Mission régionale d'autorité environnementale

**Avis délibéré de la mission régionale  
d'autorité environnementale  
Hauts-de-France  
sur le projet de parc éolien de l'Européenne  
de la société Quadran filiale de TotalEnergies (ex Total)  
sur les communes de Froissy et Noiremont (60)  
Étude d'impact version Septembre 2019  
avec état initial écologique et volet paysager version 2022**

n°MRAe 2022-6296

*Carte d'implantation des parcs éoliens autour du projet  
(page 296 de l'état initial de l'écologie du dossier de complément de 2022)*

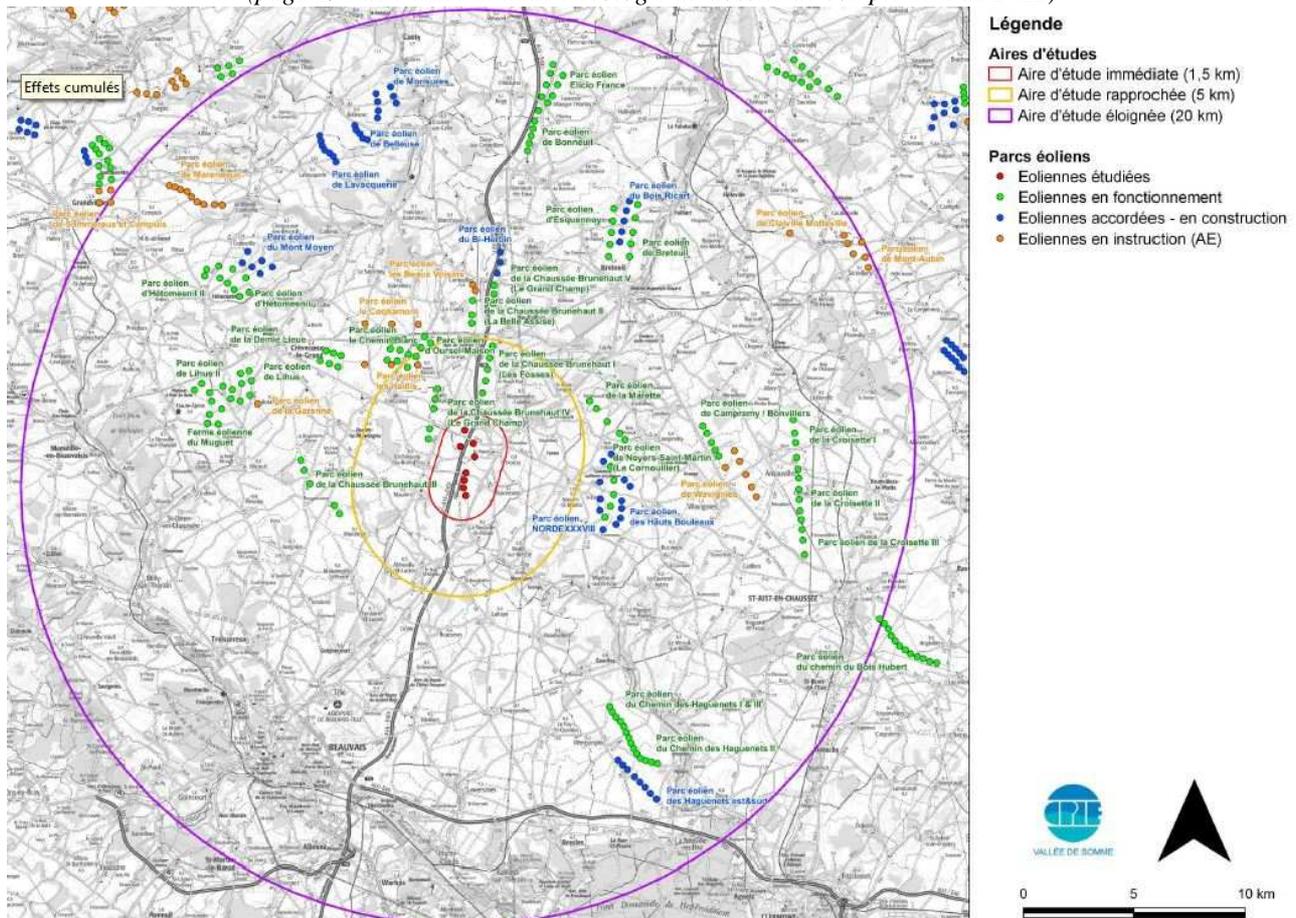
Depuis cet état des lieux, certains projets accordés ont été construits, comme le Parc éolien du Chemin des Hagenets II, et de nouveaux parcs ont été mis en instruction, comme le Parc de la Cense à Saint-André Farvillers, le parc « Les Froids Vents » à Chépoix par exemple. Il conviendrait donc d'actualiser les cartes du dossier.

Les documents de 2022 présentent des cartes du contexte éolien plus anciennes (données de juin 2018 : cf. carte page 296 de l'état initial de l'écologie de mai 2022) que celles de l'étude d'impact de 2019 (données de novembre 2018 : cf. carte page 103). De plus, ces données datent de plus de trois ans alors que le contexte éolien a évolué.

Cependant, concernant la carte du contexte éolien (carte page 52), il conviendrait de préciser la date des données, qui datent manifestement de 2018 (soit plus de trois ans) et de l'actualiser.

*L'autorité environnementale recommande d'actualiser la carte du contexte éolien.*

Carte des enjeux page 206 suite étude des routes de vol

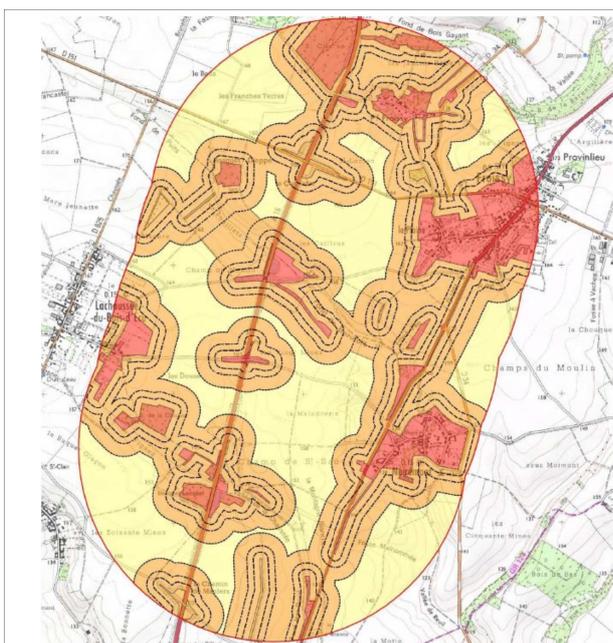
Plusieurs secteurs sont en enjeux forts ou modérés, notamment au niveau des boisements et des haies, et de certains secteurs de friche. Ainsi la partie nord de l'aire d'études immédiate, au niveau du Bois Citerne présente une activité élevée. Trois routes de vol des chauves-souris sont identifiées dont une au niveau du Bois Citerne, de Petit Froissy vers Froissy (étude écologique de mai 2022 pages 165 et suivantes).

Or, cinq éoliennes sont à moins de 200 mètres en bout de pale de haies ou boisement : E2 est à 188 mètres d'un boisement, E3 est à 84 mètres d'une haie, E4 est à 165 mètres d'un bosquet, E5 est à 166 mètres d'une haie et E8 est à 170 mètres d'une haie (étude écologique page 272).  
L'implantation de ces cinq machines ne respecte donc pas les préconisations du guide Eurobats<sup>7</sup>.

Par ailleurs, les enjeux identifiés suite à ces analyses complémentaires ne semblent pas avoir été reprises dans la suite de l'étude écologique : cf. par exemple les cartes ci-dessous pour les chauves-souris.

*L'autorité environnementale recommande d'implanter les éoliennes E2, E3, E4, E5 et E8 à plus de 200 mètres des haies et boisements conformément aux préconisations du guide Eurobats.*
